太魯閣國家公園計畫
(第三次通盤檢討)
摘要本

主旨：所報修正後之「太魯閣國家公園計畫第三次通盤檢討」書、圖草案一案，照國家發展委員會綜提意見辦理。

主旨：內政部函，檢陳修正後之「太魯閣國家公園計畫第三次通盤檢討」書、圖草案一案，經本會函商有關機關綜提意見如說明，復請 查照轉陳。

太魯閣國家公園計畫（第三次通盤檢討）

附圖18 機關建議案 6 變更圖

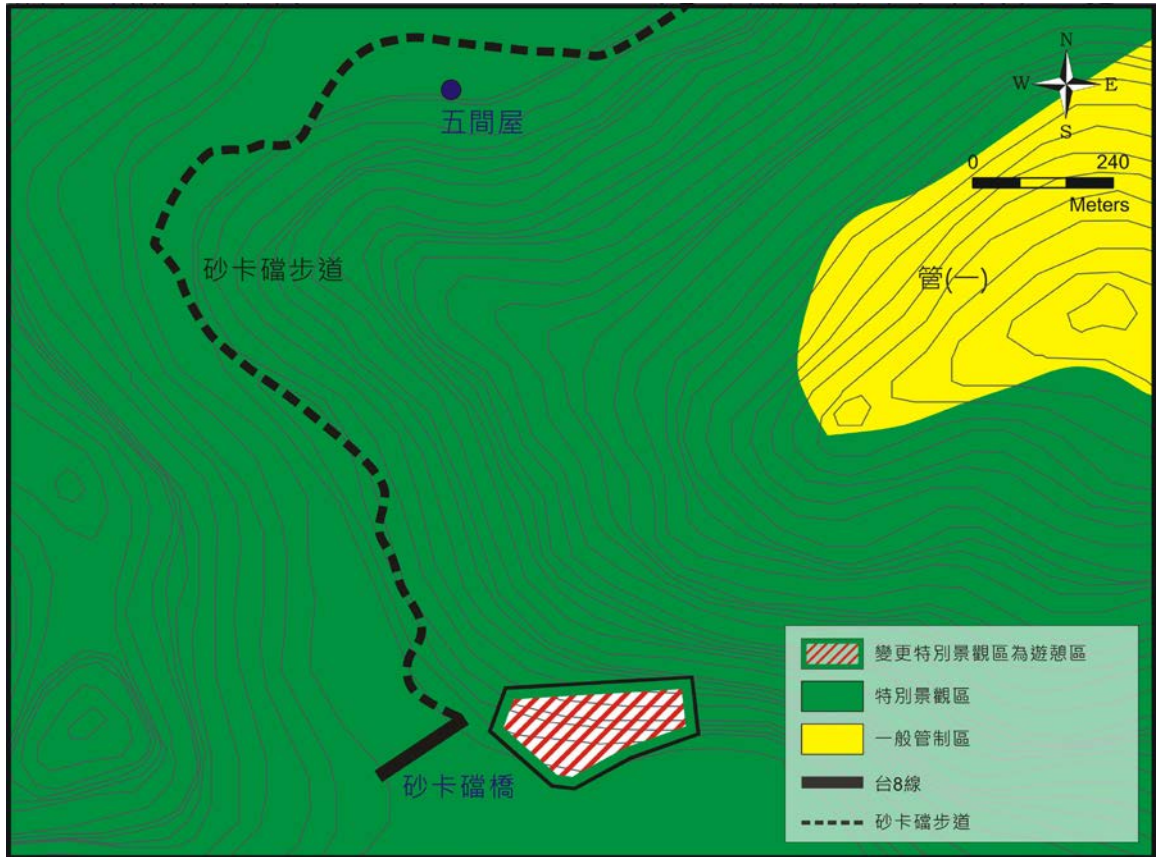
本案全部採納，併入砂卡礑遊憩區範圍。因應遊客增加，本區可及性高，有足夠遊憩發展腹地，應可適度提高土地使用分區之強度以達到分眾旅遊，提供多樣化遊憩選擇，以活絡地方經濟。

1、原則同意，依管理處提案內容通過。考量目前提案的內容圖面資訊不夠完整，請管理處提委員會大會補充說明時，備妥相關圖資及基地資訊加以陳述，讓委員會充分瞭解砂卡礑遊憩區帶狀規劃發展之特性、基地變更理由及規劃之方向原則。

維持原特別景觀區，不予變更。

附圖20 溪畔隧道東口示意圖

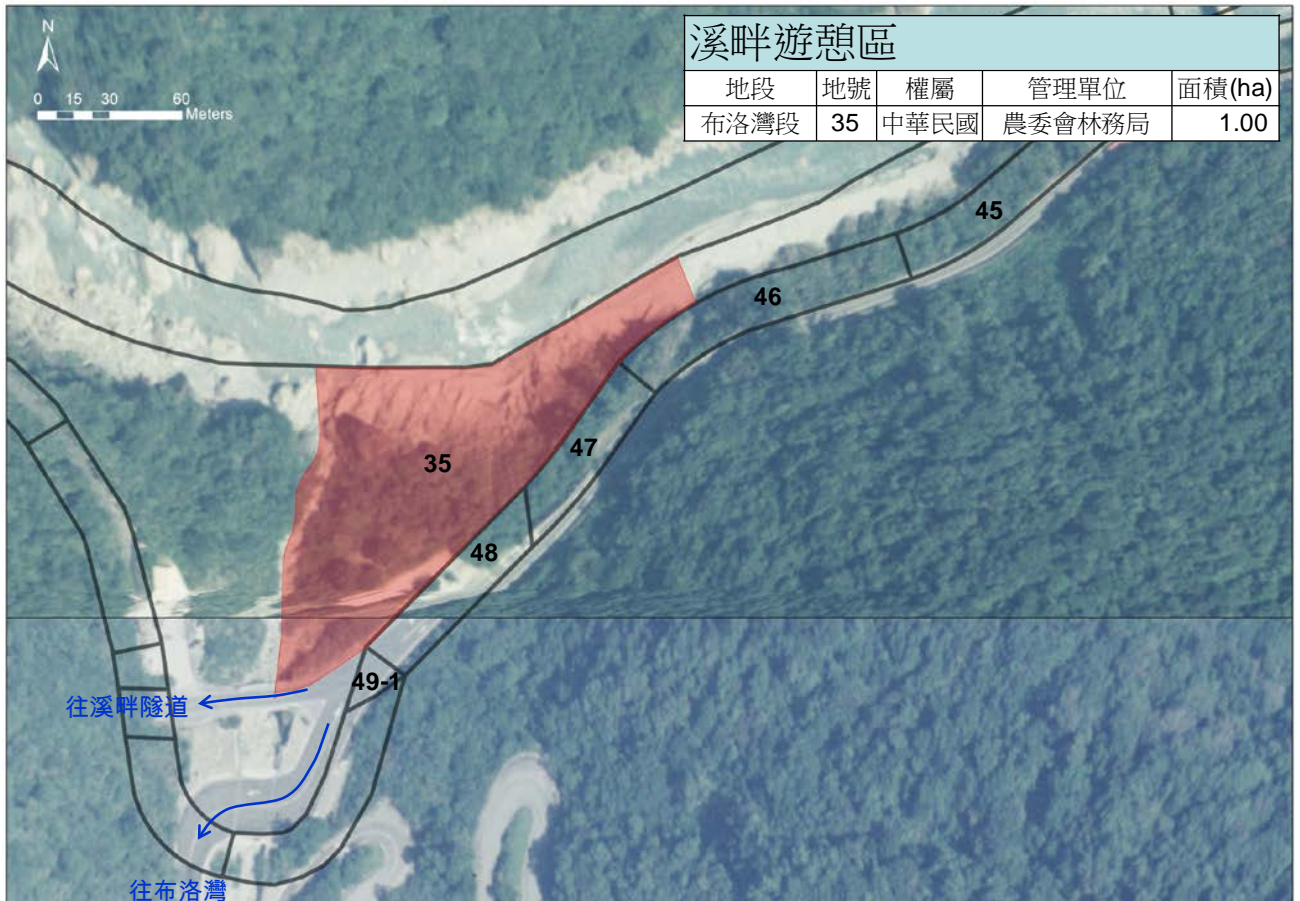
- 1、本地點現況包括公路總局設置 CMS 可變資訊電子看板以及本處防落石安全帽發放服務，鑑於內峽谷段已少有鄰近公路邊之發展腹地，可提供多元服務設施與分眾旅遊設施發展。且本區已具備遊憩區發展規模。
- 2、目前為遊客安全帽發放場所，遊覽車聚集且鄰近交通易及之中橫公路，然維持原土地分區顯與地方活動產生競合，調整土地分區使用後有益地區之環境體驗與遊憩活動之實施，且顯有益於公共福祉及整體計畫。

本案全部採納，本提案地點可及性高，有足夠遊憩發展腹地，應可適度提高土地使用分區之強度與彈性，以達到建設旅遊服務設施建立，包括國家公園收費站、安全帽發放服務站、諮詢服務等多樣化遊憩功能。

- 1、本案調整變更為一般管制區（供管理站行政、遊客服務設施使用），並請管理處於保護利用管制要點增列條文規範使用行為。
- 2、理由：

國家公園收費政策推動在即，未來將提供多元購票方式供民眾入園，惟現場購票進入園區之方式仍不可免除，故本基地實有設置售票站等設施之必要。考量本案係以規劃公共設施提供

遊客服務為主，有別於遊憩區之原始設置意旨，本案調整變更為一般管制區（供管理站行政、遊客服務設施使用）。

（七）內政部國家公園計畫委員會第 104 次會議結論：
通過。

附圖22 新增匯德遊憩區示意圖

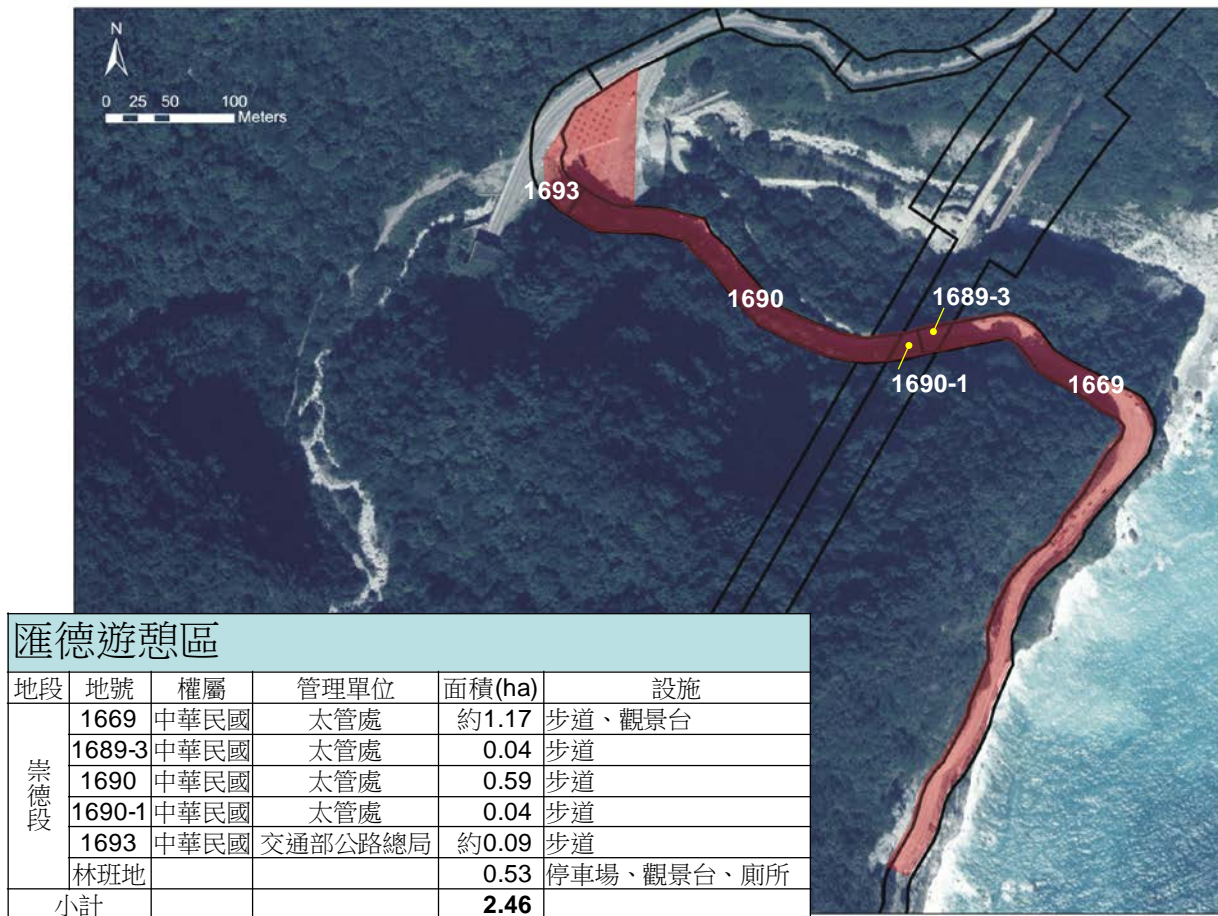
本案全部採納，為因應蘇花公路山區改善工程將於民國 106 年完工，導入大量遊客，交通量及遊憩模式將產生重大變化，本提案地點位處蘇花公路改善計畫仁水隧道南端出口鄰近處，交通易達且有足夠腹地發展遊憩服務，未來將可提供更多元的遊憩服務設施，包括蘇花管理站與遊客中心、蘇花古道、斷崖及增加環境教育體驗等功能，深具發展潛力並有其必要性。
- (六) 專案小組審查結論：
 - 1、本案調整變更為一般管制區（供管理站行政、遊客服務設施

使用)，並請管理處於保護利用管制要點增列條文規範使用行為。

本案之規劃原意係蘇花替代道路通車後，提供長程車輛、民眾暫憩休息之用，有別於遊憩區之原始設置意旨，故本案循前案精神，調整變更為一般管制區（供管理站行政、遊客服務設施使用）。

（七）內政部國家公園計畫委員會第 104 次會議結論：
通過。

附圖24 新珩公園變更範圍示意圖

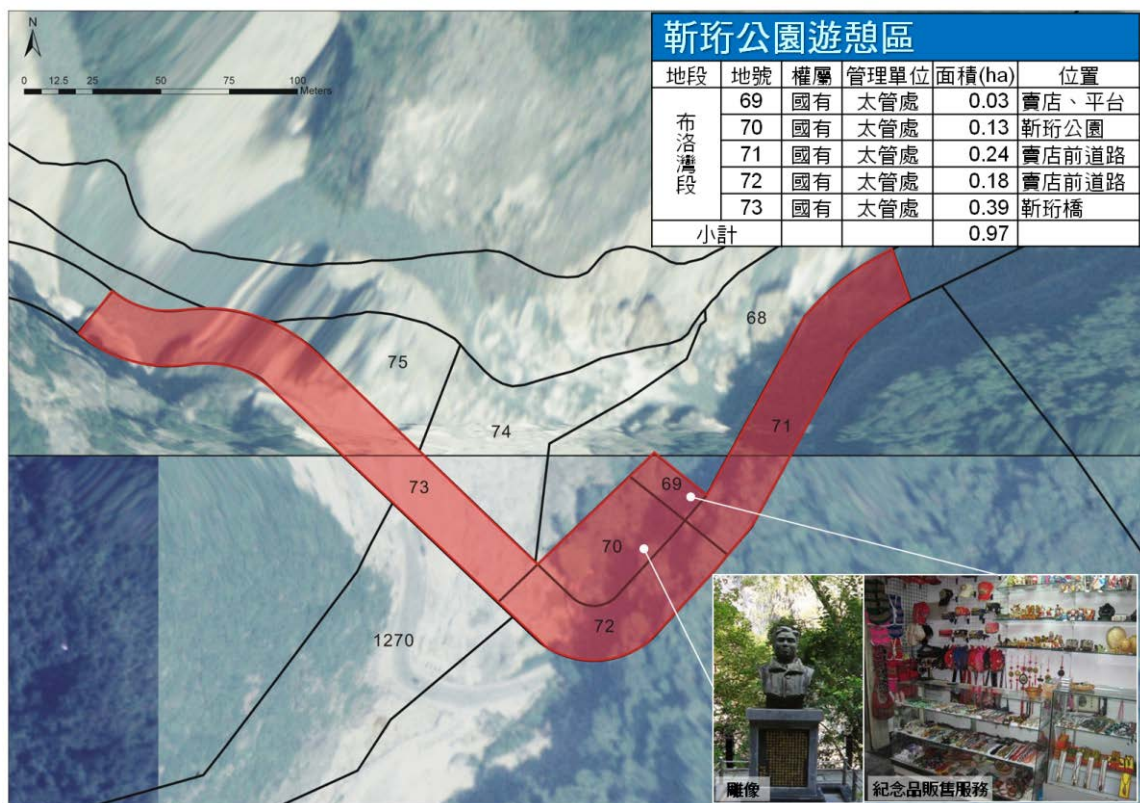
- 1、靳珩公園、新白楊、碧綠神木等三處遊憩據點皆屬國有及本處管有土地，現已提供遊客遊憩服務設施，具備遊憩區之發展條件。
- 2、原劃屬國家公園峽谷遊憩帶又鄰近交通易及的中橫公路，然維持原土地分區顯與地方活動產生競合，調整土地分區使用後有益地區之環境體驗與遊憩活動之實施，且顯有益於公共福祉及整體計畫協調者。

通易達的中橫公路，因遊客需要，已提供遊憩服務設施多年，確有遊憩服務之需要，建請同意變更為遊憩區。

1、不予變更。

建議變更之地點皆為公有地，依現有保護利用管制要點規定，不變更為遊憩區即可為原服務設施之使用，無變更遊憩區的必要性。

通過。
